Prosjektnavn: Nord-Fron Kommune- Sundheim

Vurdering av nytt teknisk rom og plassering av ventilasjonsanlegg

RIB vurderinger-bæreevne

Dekke over Kjøkkenet for plassering av nytt ventilasjonsanlegg i rom 231 og 233

Bilder viser utklipp av mottatte tegninger for eksisterende dekke med påtegnet vurdert plassering!

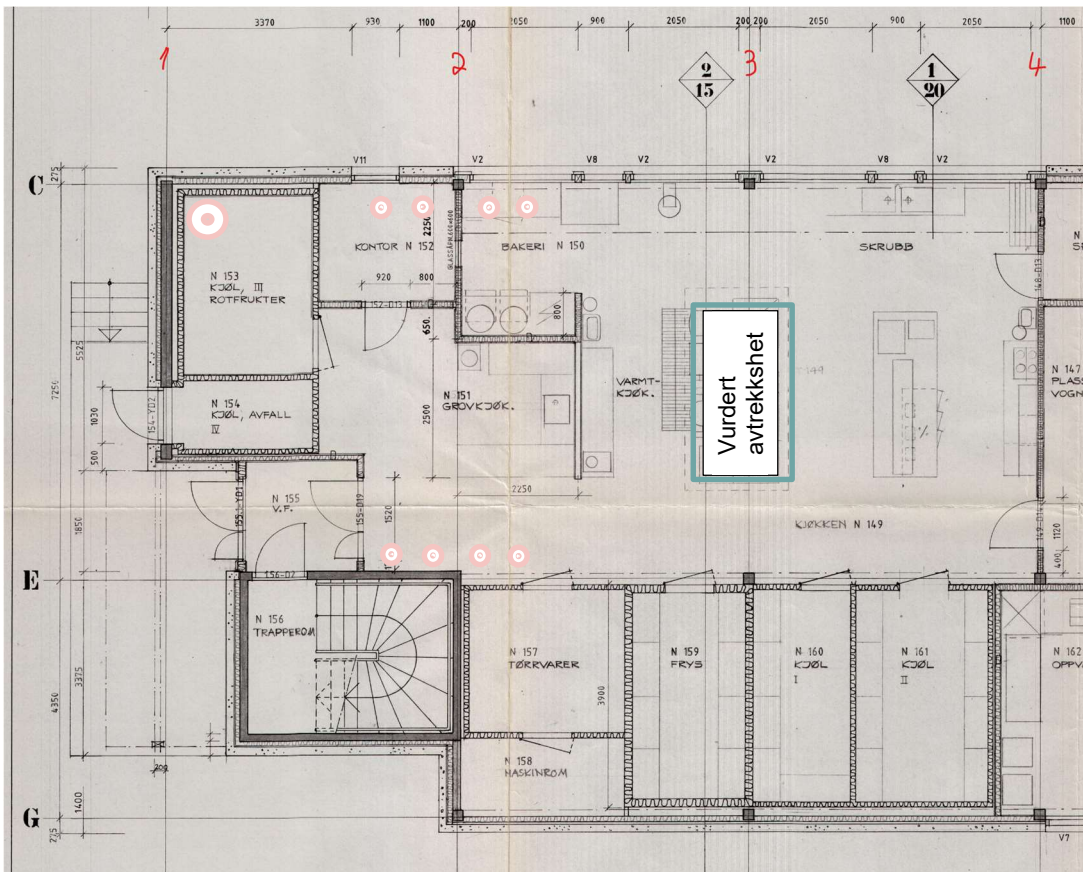
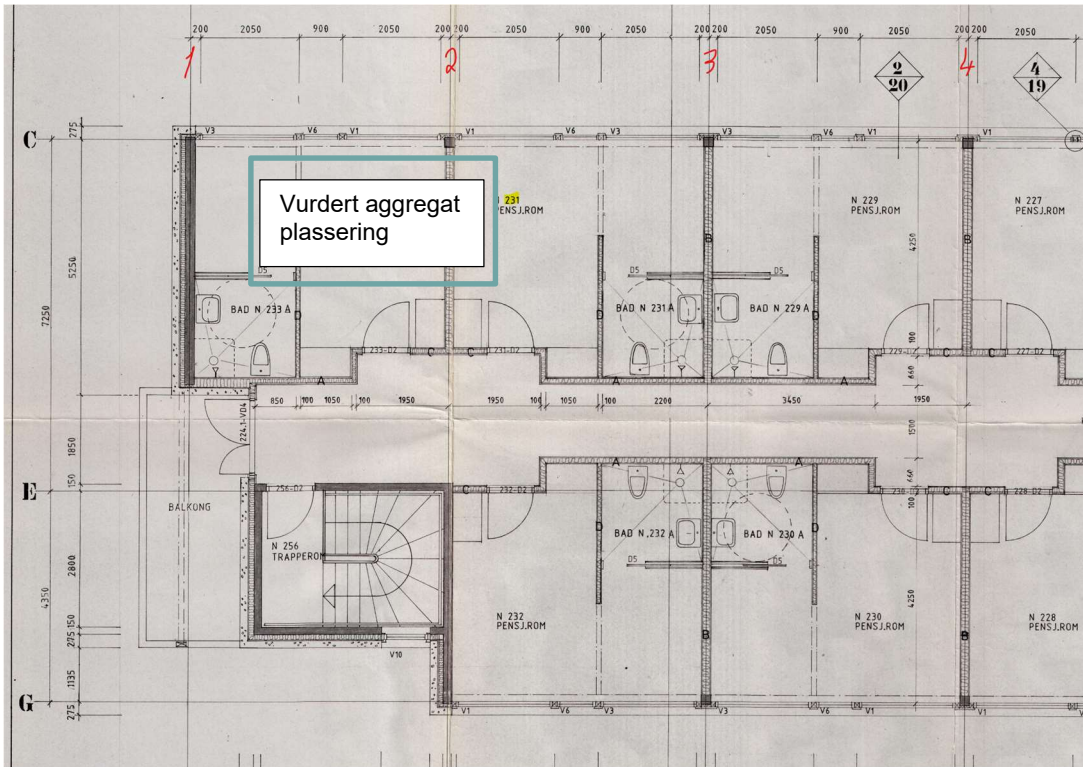
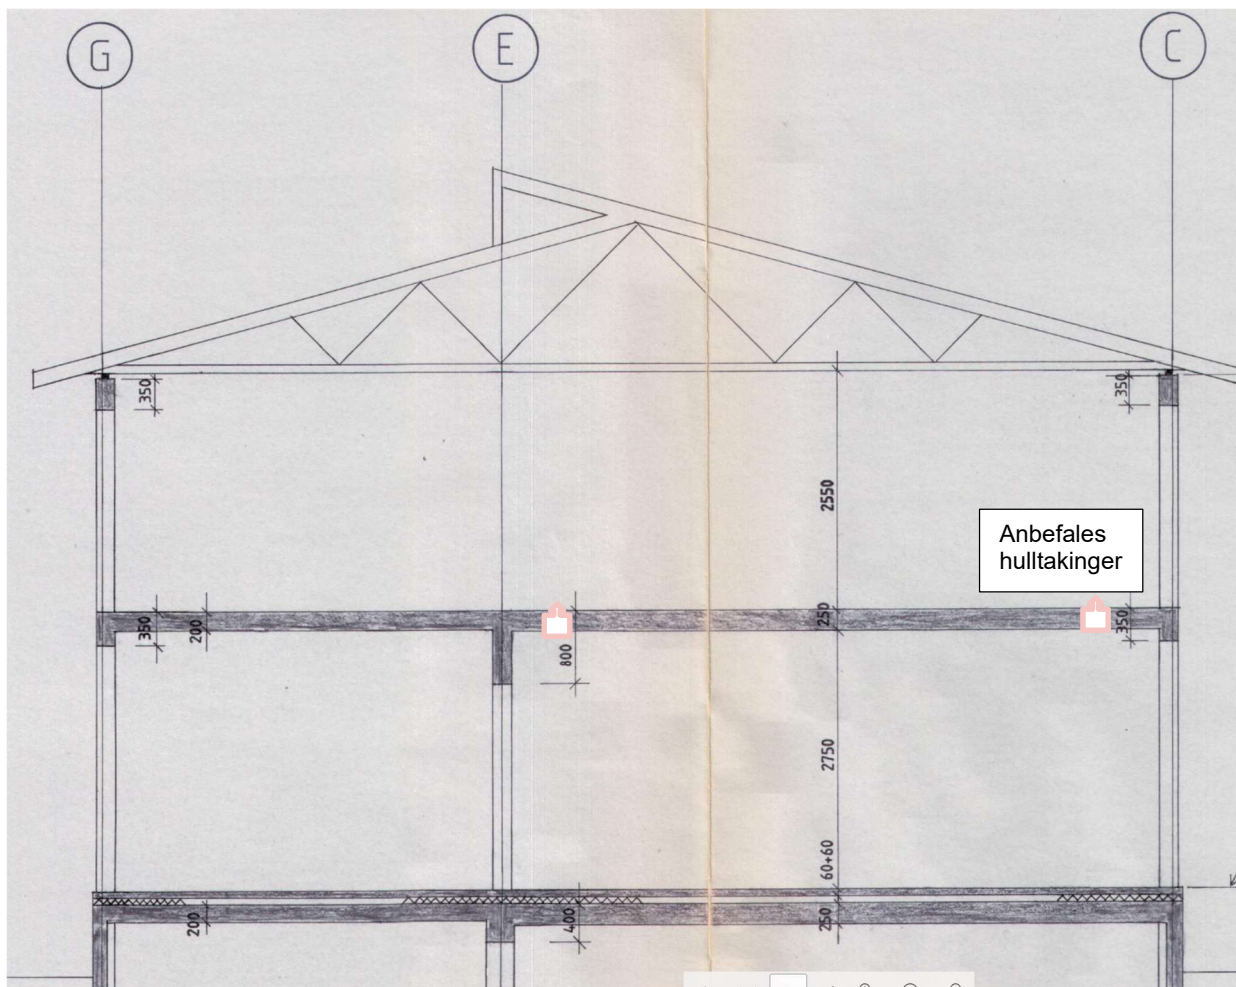
Vi har tatt utgangspunkt i en gunstig plassering av ventilasjonsanlegget på dekke før evt. forsterkning av eksisterende dekke.

Dekketykkelsen i de aktuelle områdene er 250mm.

Hovedarmering i dekke ifølge eksisterende armerings tegninger for nederste dekke som vi har fått, er ø16 c/c 300mm.

Beregningen og grov analyse av dekke viser seg at dekke er underdimensjonert etter dagens krav for laster, dette med tanke på armerings mengden som er lagt inn.

Ved å påføre dekke med belastninger i form av aggregatvekt og større hulltakinger vil dette forverre situasjonen ytterligere.

Hovedkonklusjonen for dekkets bæreevne er at det må vurderes dekkeforsterkning for dette tiltaket.

For plassering av aggregat og utsparinger, må det vurderes hvilke områder man kan etablere forsterkninger f. eks som stålrammer oppå dekke, så nær som mulig søyle punkter eller stålforsterkninger opp under dekke med bjelker og ekstra søyler i plan 1.
